Arrêté du 4 septembre 2025 relatif à la modification de la signalisation routière

NOR : INTS2521311A

Objet : l'arrêté comprend plusieurs modifications de la signalisation routière qui visent à améliorer la sécurité des usagers de la route et la sécurité des agents de la route, et à adapter la signalisation à certaines contraintes des gestionnaires de voirie. Ces modifications concernent notamment :

3° Après le panneau C65b, il est ajouté le panneau C65c :

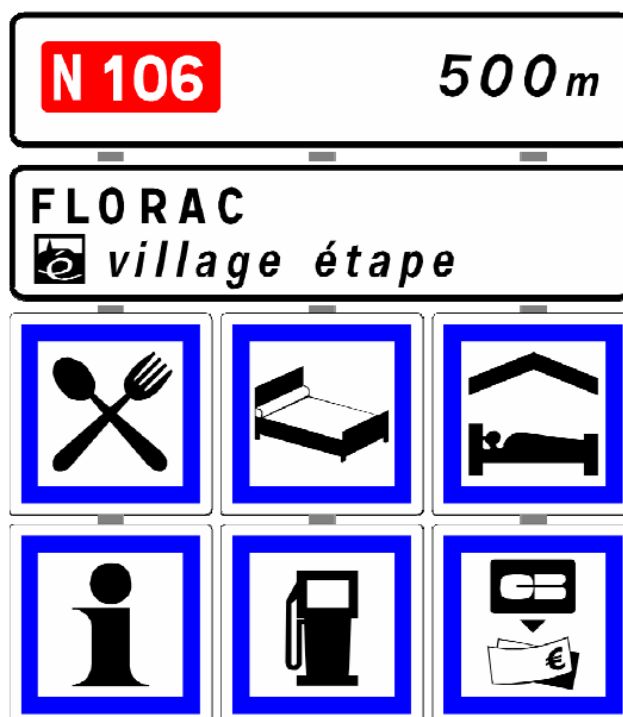
1° Après le panneau C64d, il est ajouté le panneau C65a :

2° Après le panneau C65a, il est ajouté le panneau C65b :

« Panneau C65a. Paiement du péage en flux libre. Sur les 3 encarts blancs sont respectivement indiqués le mode de paiement dématérialisé, la solution de paiement physique proposée et le paiement automatique par abonnement "télépéage". »

« Panneau C65b. Indication du délai et des moyens de paiement du péage en flux libre pour les usagers non abonnés "télépéage". Sur les 2 encarts blancs sont respectivement indiqués le mode de paiement dématérialisé et la solution de paiement physique proposée. »

« Panneau C65c. Rappel à l'utilisateur sortant d'une zone à péage en flux libre qu'il doit penser à payer son péage. »

« 2. Pour les sections à péage en flux libre, la signalisation des modes de paiement est obligatoire. Elle est assurée au moyen des panneaux C65a et C65b, implantés sur chaque section payante, le C65b est implanté en aval du C65a. Elle peut être complétée par un panneau C65c, implanté en bretelle de sortie d'une section soumise à péage ou en section courante en extrémité de section soumise à péage.

D44 bidirectionnel

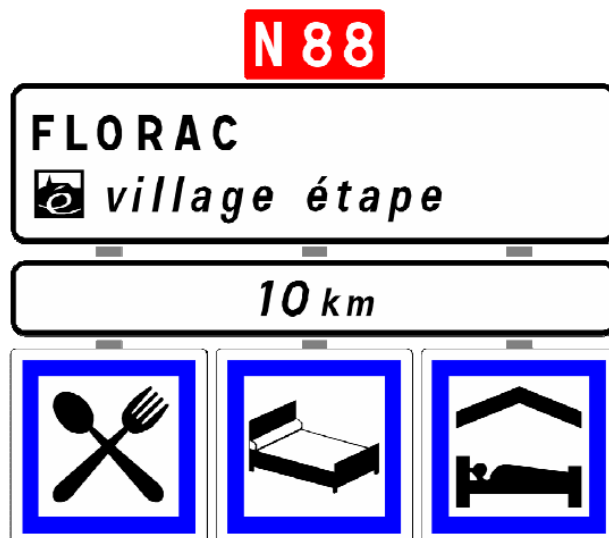
4° Après le panneau D44, il est ajouté le panneau suivant :

« – entre 500 et 1 500 m de l'intersection d'accès au village étape : un panneau D44 auquel sont associés trois ou six panneaux de type CE (cf. art. 77). Les trois premiers panneaux de type CE sont identiques à ceux figurant sur le panneau D45. » ;

13° L'annexe 11 est ainsi modifiée :

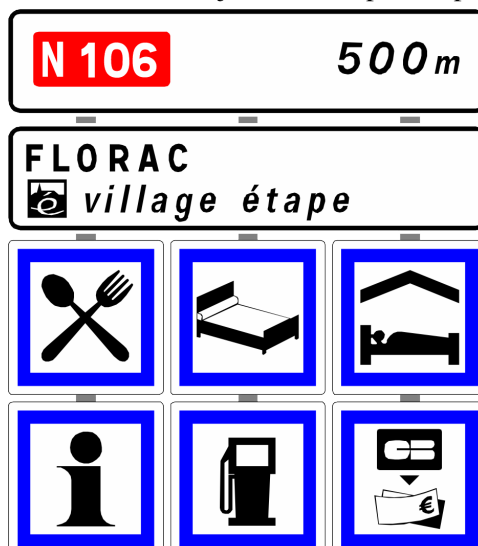
a) Au panneau « Ensemble de D44 + CE », il est ajouté l'exemple ci-après :
